הנדון: ליקויי בניה ב-XXXXXXX חוות דעת מקצועית

חוות דעתי

10.1.2 . חדר שינה הורים ליד דלת

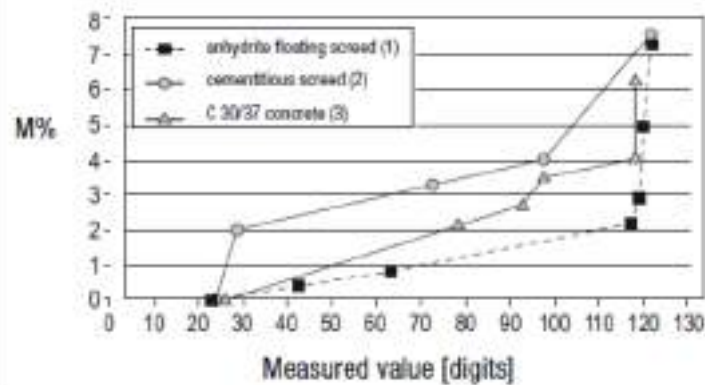
נצפתה רטיבות בנכס. .10.1

חדר שינה הורים מוקד מתחת לחלון .10.1.1

הליקוי יוצר פגם אסתטי ותפקודי בולט וסותר בין היתר את הדרישות כמפורט להלן :
 תקנות התכנון והבנייה סעיף 5.32 הדורש כי : "קירותיו החיצוניים של בנין יתוכננו וייבנו באופן המונע חדירת מים ורטיבות לתוכו מבחוץ."

נדרש לאתר את מקור הרטיבות, לתקן בצורה מקצועית ולחדש צביעה.

14.1.1. חדר שינה הורים

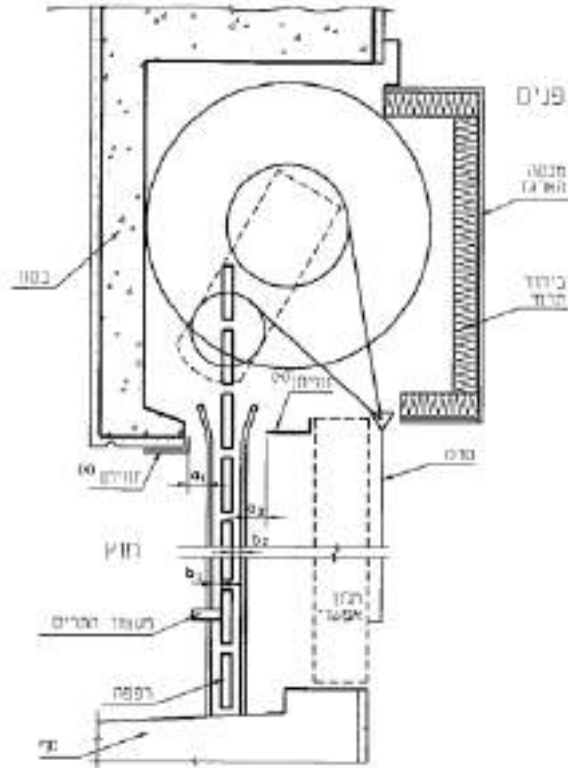
14.1. חסרים מחסומי רוחות בתחתית ארגזי תריסים/מחסומי רוחות בוצעו צרים בגודל הנדרש

ע"פ ת"י 1509.2 סעיף 3.6.1 (1997), לא יעלה מרווח על 1.5 ס"מ באופן שיהיה סגור באמצעות זווית אלומיניום הכולל מברשת כדי לצמצם את המרווח עד פני התריסים לאטימה מפני חדירת רטיבות ולמניעת חדירת חרקים ומזיקים פנימה. חשוב לציין שביצוע סגירה ע"פ דרישות תקן יפתור גם חלק מבעיות פיח בדירה. נדרש לבצע סגירה תקנית.

18.1.1. חדר רחצה הורים

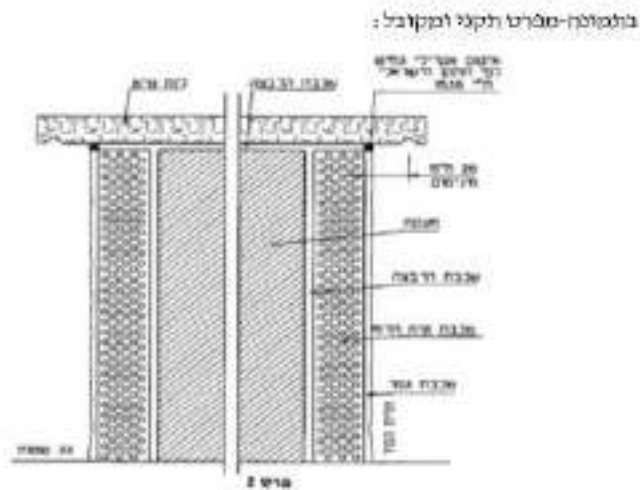
18.1. עבודה לקויה בביצוע נדבכי ראש.

הליקוי יגרום להצטברות לכלוך על רום המעקות והקירות, לזליגתו עם מי גשם ולהכתמת הקירות; בנוסף זרימה ישירה של מי גשם תגרום להתדרדרות מואצת של החיפוי החיצוני של קירות החוץ.

קיר הנמשך והעולה מעל פני גג (א) זאת לפי תקנון תכנון ובנייה סעיף 5.36 : 5.36 נדבך ראש יהיה (ב) יכוסה בנדבך ראש שמשטחו העליון יהיה משופע כלפי הגג. עשוי מחומר מגן אשר ימנע חדירת מים ורטיבות לקיר. זאת בניגוד למפרט הכללי הבין משרדי לבניה (הספר הכחול), סעיפים : 14035, 14067. ובניגוד לתקנות התכנון והבנייה 1970 , סעיף 5.36 הקובע כי : " (א) קיר הנמשך והעולה מעל פני גג יכוסה בנדבך ראש שמשטחו העליון יהיה משופע כלפי הגג. (ב) נדבך ראש יהיה עשוי מחומר מגן אשר ימנע חדירת מים ורטיבות לקיר."

יש להתקין נדבך/כי ראש עשויים שיש תקין

21.1.1. קירות פיתוח

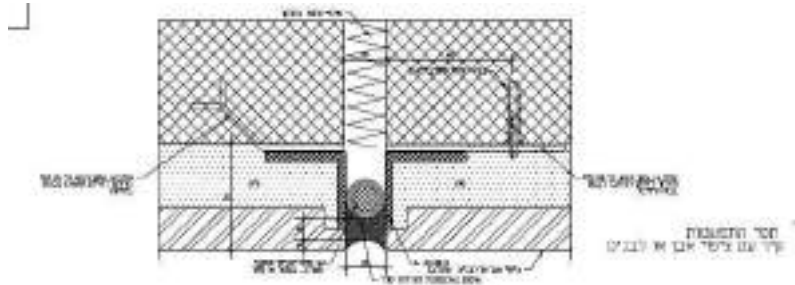
21.1. קירות בגבולות המגרש בוצעו ללא תפרי התפשטות. לא בוצע תפר בין קיר מבנה לקיר פיתוח.

יש לבצע תפרי התפשטות כל 8-10 מ"א (מומלץ במקומות הסדקים בקיר)
